Autorité environnementale

Avis délibéré de l'Autorité environnementale sur le prolongement de la ligne 12 jusqu'à la mairie d'Aubervilliers (93)

n°Ae : 2014-34

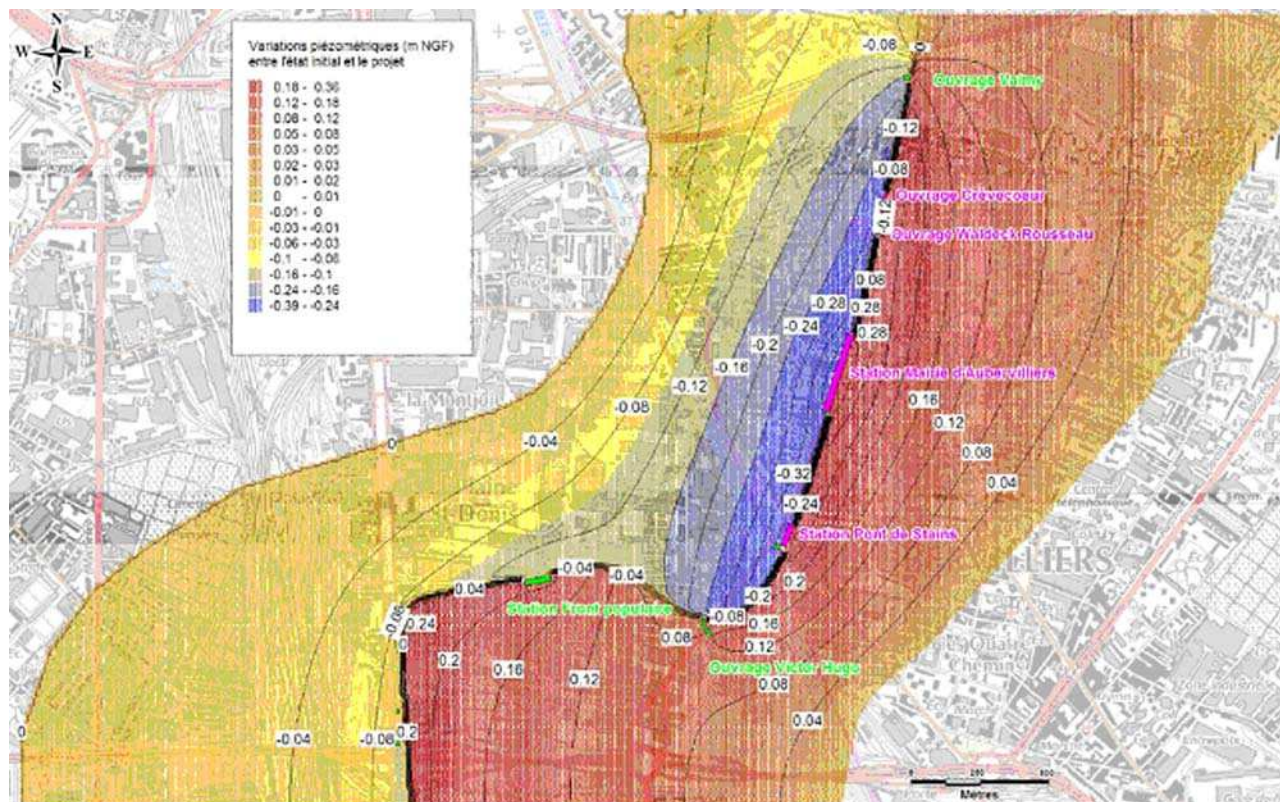
Comme indiqué plus haut, la modélisation présentée (voir figure ci-dessus) a été conduite en plaçant des « limites à potentiel imposé » en amont et en aval du domaine modélisé. Ceci conduit de fait à supposer que le rehaussement amont est nul là où cette limite a été placée. Au résultat, les débits modélisés ne sont pas cohérents²⁸ avec la situation de la nappe à l'extérieur de la zone modélisée.

L'Ae recommande que les hypothèses retenues pour la modélisation hydrogéologique sur laquelle se fonde l'analyse de l'effet barrage soient justifiées et, si nécessaire, que la modélisation soit reprise en conséquence, en cohérence avec les niveaux des nappes à l'extérieur de la zone modélisée.
